SERVICE INFO – INA 0097

Módosítás néhány feszítőkar futógörgőjén a segédberendezésekhez

Gyártók: Audi, Ford, Seat, Skoda, Volkswagen

Cikksz.: 534 0138 30
534 0145 10
534 0150 10

1. ábra: A futógörgők eddigi kivitelének (bal) és az új kivitelek (jobb) részletes nézete

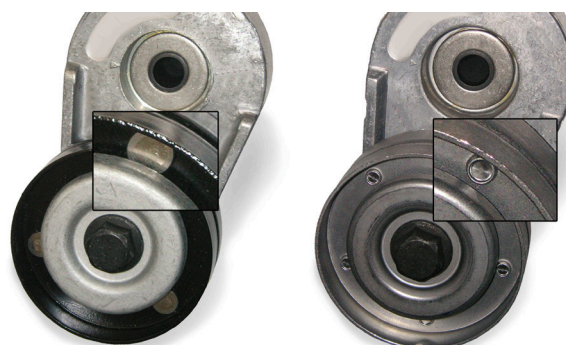
Schaeffler Automotive Aftermarket a felsorolt feszítőkarokhoz azonnal módosított futógörgős változatot kínál.

Ahogy az 1. ábrán látható, a különbség egyszer a bevonat (korábban fekete, most fémesen szürke) és másszor a két fél futófelület kapcsolata (korábban szegecselt, most toxolt).

Az átmeneti időszakban mindkét kivitel vegyesen is előfordulhat. Mindkét változat megfelel a műszaki követelményeknek és korlátlanul használható a katalógusban megadott járművekhez.
